An die
Bezirksregierung Köln
z. H. Frau Sommer
Zeughausstr. 2-10
50667 Köln
Alexandra.sommer@brk.nrw.de

Betr.: Einleitung von Mischwasser aus dem RÜB Morlesief in die Kall, Gemeinde Hürtgenwald, OT Vossenack
Wasserrechtliche Erlaubnis
Antrag des Wasserverband Eifel-Rur vom 29.07.2016 mit Ergänzung vom 14.02.2017
Ihr Zeichen: 54.1-3.1-(43.2.4)-26-So
Landesbürozeichen: DN 63-02.17 WE

Gewässerstrukturgüte – Auszug aus dem KNEF - Konzept zur naturnahen Entwicklung von Fließgewässern im Bereich der oberen Rur (Koenzen 2012)

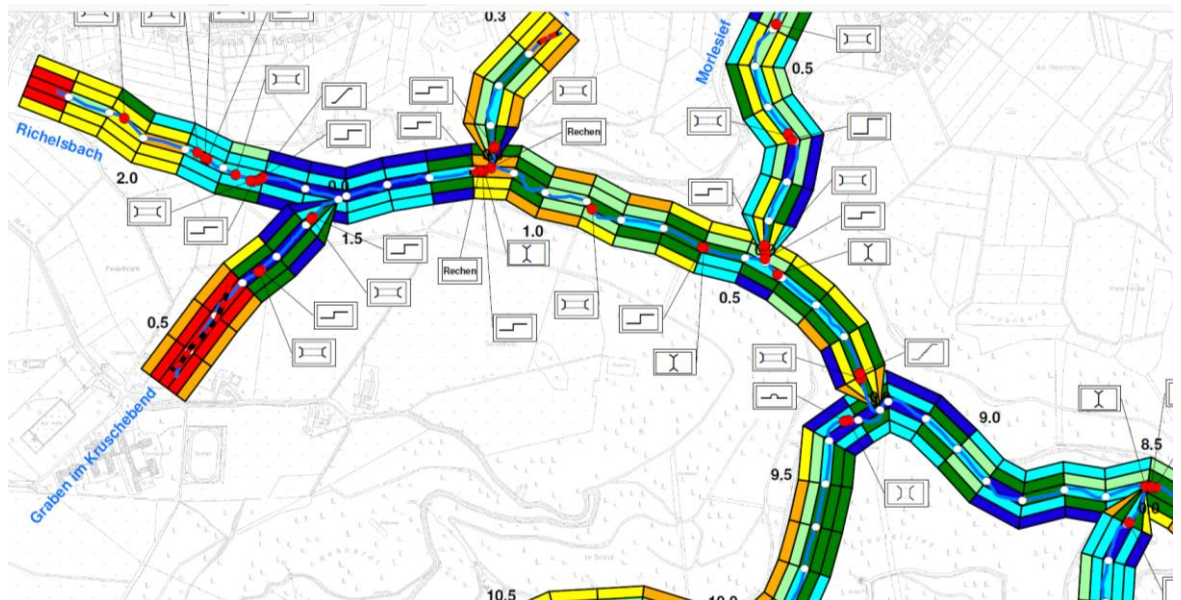
Im „Immissionsorientierten Nachweis“ (Seite 4 oben) dagegen wird die Kall mit einer Gewässerstrukturgüte (GSG) 3 (keine Naturnähe lt. Definition BWK Merkblatt M3) beschrieben. Wir halten diese Einstufung für nicht gerechtfertigt. Denn im Konzept zur naturnahen Entwicklung von Fließgewässern (KNEF) wird die Kall wie folgt eingestuft (siehe Auszug aus dem KNEF unten):

Die Kall selber (Sohlbereich) ist mit GSG Klasse 1 belegt (=unverändert!); linkes und rechtes Umfeld mit GSG 2 (gering verändert); nur rechtes und linkes Ufer gelten als GSG 3: das bezieht sich aber auf den Mündungsbereich des Richelsbaches. Diese Wertung ist durch Querprofil und Uferstruktur des Richelsbaches bedingt – nicht durch die Struktur der Kall selber! Da die GSG immer für Streckenabschnitte von 100m pauschalisiert, entsteht leicht ein falscher Eindruck! Die Kall selbst hat eine Gewässergüte I-II und Strukturgüte 1, nur der zufließende Richelsbach hat 2-3. Vergleiche hier auch Seite 1 der Anlage: Bestimmung des lokalen Wiederbesiedlungspotenzials an der potenziellen neuen Einleitstelle (Thalia Grunau, 2016).

Ein einfacher Nachweis nach Merkblatt BWK-M3 darf nicht geführt werden für einleitungsfrei zu haltende Gewässer oder Gewässerabschnitte:

- Quellen
- Natürliche Temporärgewässer, die noch naturnahe Umfeldstrukturen und charakteristische Lebensgemeinschaften aufweisen
- Organische Gewässer und Gewässerabschnitte
- Noch naturnahe Gewässer und Gewässerabschnitte (im Mittelgebirge: Strukturgüte 1 und Gewässergüte I; im Tiefland: Strukturgüte 1 und Gewässergüte I-II)

Wir halten die geplante Einleitung von Mischwasser in die Kall nicht für vereinbar mit der WRRL. Sie widerspricht dem Verschlechterungsverbot.
